Strzegom 29.03.2021 r.

L.dz. 1065 /2021

**Dotyczy: zadania pn. „Przebudowa drogi gminnej nr 110810D ul. Aleja Wojska Polskiego w Strzegomiu” (pismo z dnia 18.02.2021 r.).**

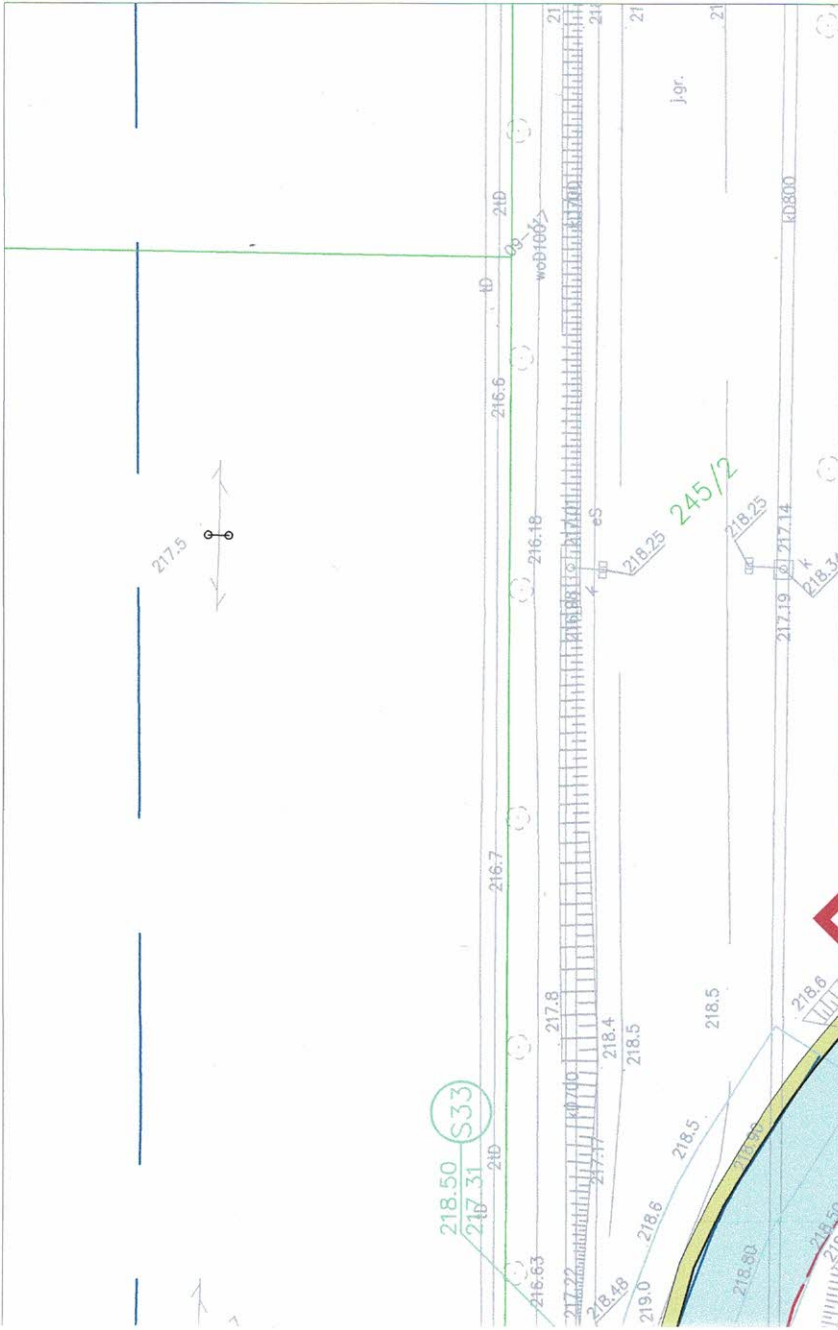
1. Poprawiony projekt w zakresie włączenia projektowanej sieci kanalizacji deszczowej do istniejących studni „podwójnych” lub poprzez trójnik do sieci deszczowej opiniujemy pozytywnie. Włączenia należy wykonać z zachowaniem ostrożności tak aby nie zostały uszkodzone istniejące sieci.

2. Włączenie do studni należy wykonać za pomocą wiertnicy.
3. Włączenia należy wykonać pod ścisłym nadzorem służb technicznych WiK Sp. z o.o. w Strzegomiu.

4. **W projekcie budowlanym i SIWZ należy uwzględnić koszty regulacji wysokościowej i wymiany wszystkich urządzeń wod-kan.** (kompletów włączów kanalizacyjnych oraz skrzyniek i obudów do zasuwn i hydrantów) na koszt Inwestora.

8. Prace ziemne, w miejscach zbliżeń i skrzyżowań z urządzeniami wod-kan. prowadzić ręcznie, z zachowaniem ostrożności.
9. Dokonać ominięcia, podczas układania krawężników, skrzyniek zasuw i hydrantów oraz włączów studziennych.
